VERSLAG VAN ONDERZOEK: HUISHOUDELIJKE ELEKTRISCHE INSTALLATIE

44.359

Victor Rauterstraat 169 1070 Anderlecht België

BESLUIT : NIET CONFORM

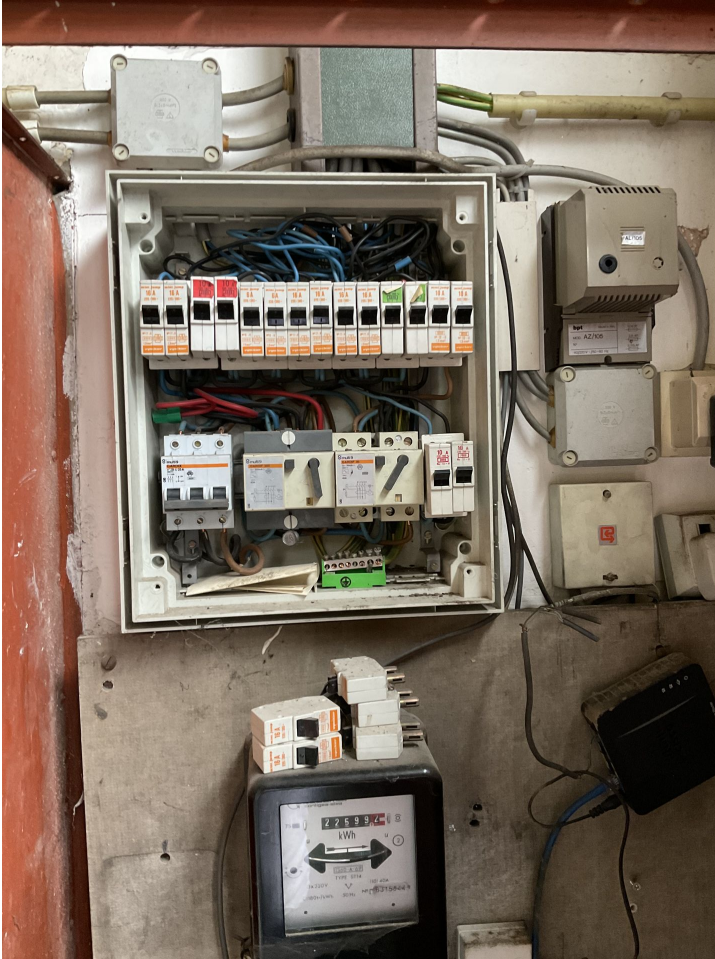
Schema's	Equipotentiale verbindingen	Fundamenten	Elektrische installatie
NOK	NOK	vóór 81	vanaf 81
Beschrijving van de installatie	Voir photo		
Aantal verdeelborden	1		
Hoofd differentieelschakelaar	300mA - 63A - type A		
DK Test van DSR	OK		
ΔI_n	NOK		
Controle van de staat	NOK		
Opgesteld materieel	OK		
Beschermingsinrichtingen tegen directe aanraking	NOK		
Beschermingsinrichtingen tegen indirecte aanraking	NOK		
Beschermingsinrichtingen tegen overstroom	OK		
Type aardelektrode	Baar		
Weerstand aardelektrode (Ω)	27		
Isolatiemeting ($M\Omega$)	0
